Oggetto: Trasmissione degli esiti dei sopralluoghi nelle aree indicate dall'Amministrazione comunale di Norcia come possibili siti da destinare all'installazione di moduli sanitari/uffici o come aree di protezione civile.

Relazione di sopralluogo per la verifica geo-idrologica in zona Ospedale, NORCIA (PG)

Figura 1: Ubicazione aree da immagine satellite Google Earth

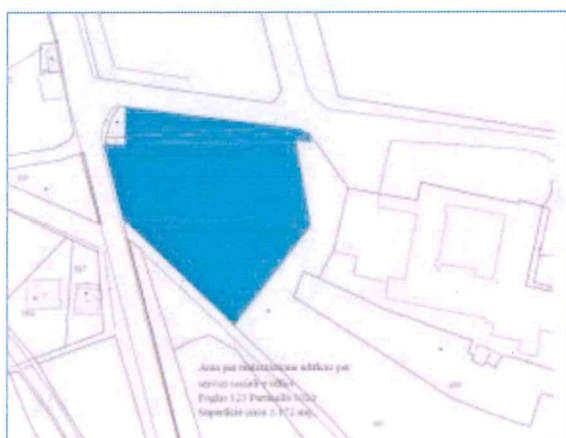
Non sono presenti pericoli geologici o idrogeologici nelle aree di ubicazione per i moduli ad uso sanitario. La presenza a valle dello spigolo sudest dell'area di una scarpata sub-verticale di circa 3 metri in cui affiorano le ghiaie cementate del substrato locale induce ad escludere l'area indicata in blu dell'area 2b in figura 1 dal posizionamento dei moduli.

L'area è servita dalla viabilità pubblica. I moduli a servizio dell'Ospedale da installare nell'area 2b non dovranno essere installati nella zona indicata in blu dell'area 2b in figura 1. L'attuale deposito delle bombole ossigeno (sotto zona 2a) ha una possibile interferenza verso l'area 1 sottostante.

L'area 2b è idonea con prescrizioni: i moduli a servizio dell'Ospedale da installare nell'area 2b non dovranno essere installati nella zona indicata in blu in figura 1.

Figura 4: stralcio della tavola Inventario dei fenomeni franosi del PAI-ABT.

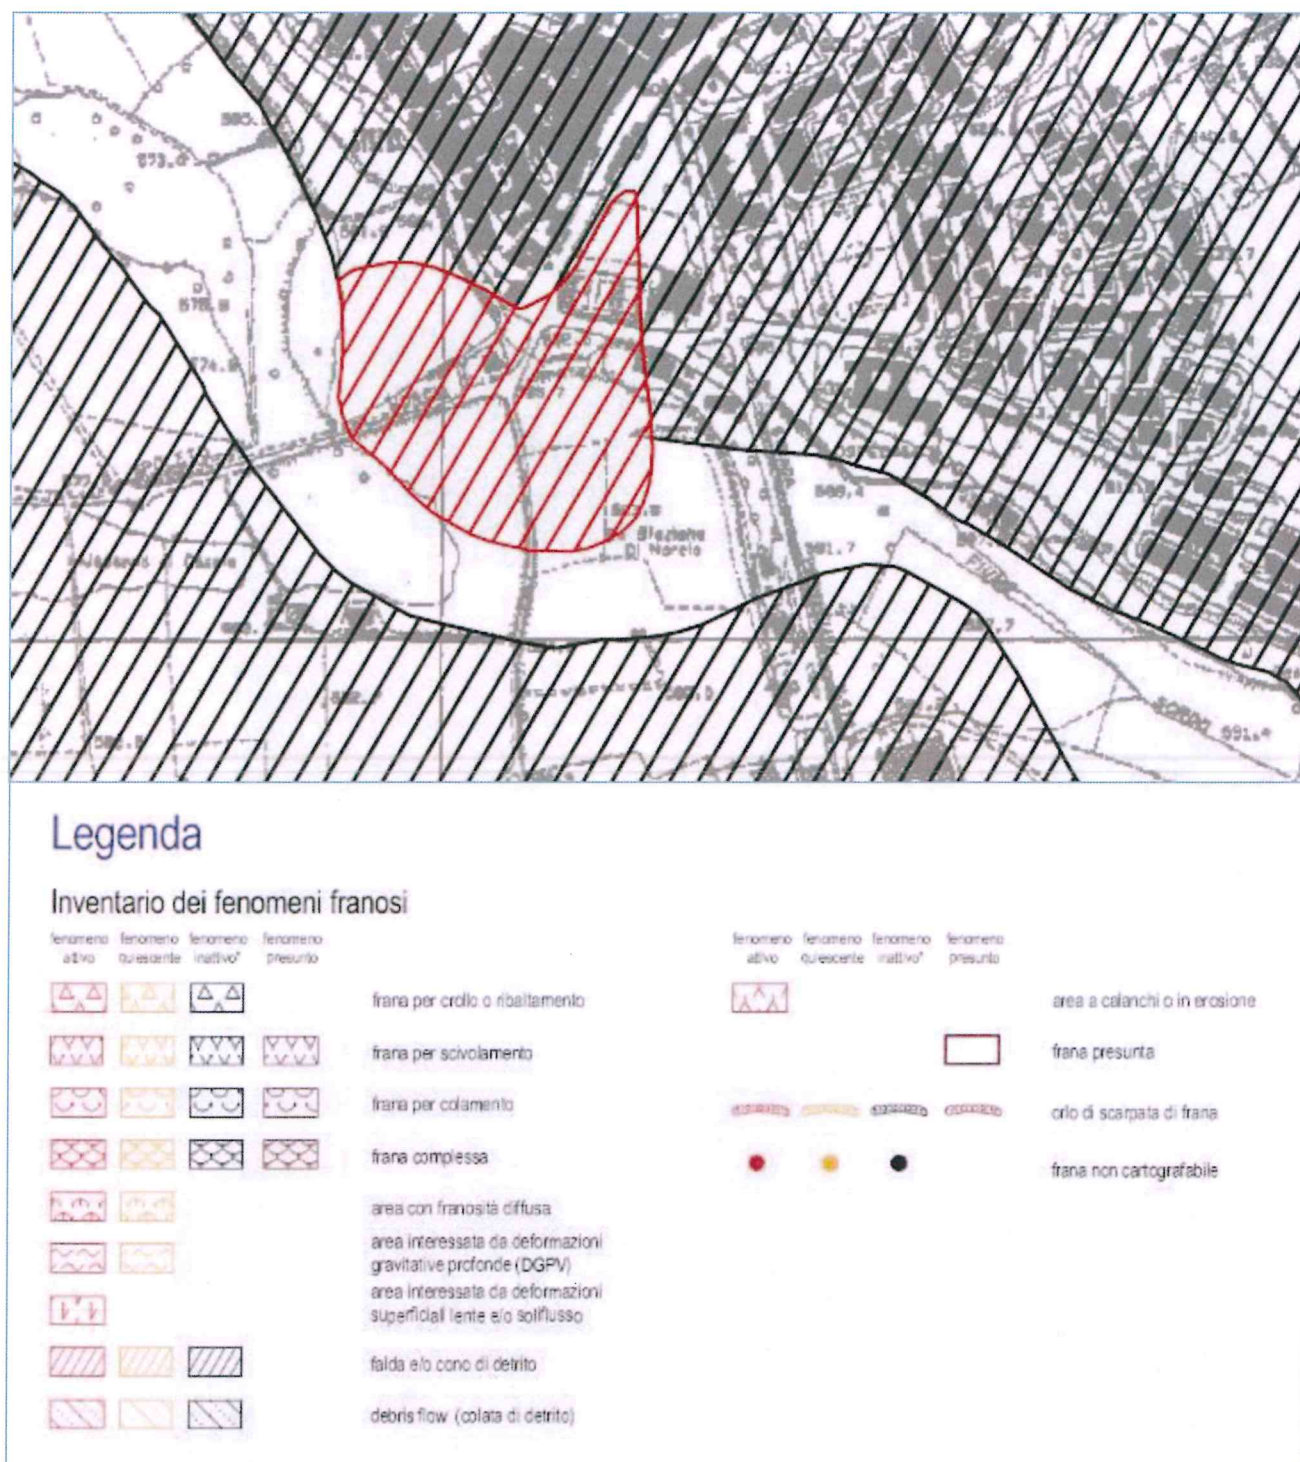
Le aree sono localizzate nell'area afferente all'Ospedale e presentano una debole inclinazione da N verso S. In Figura 4 è riportato uno stralcio della tavola Inventario dei fenomeni franosi del PAI-ABT dal quale non si evidenziano nelle aree indagate fenomeni attivi o quiescenti.
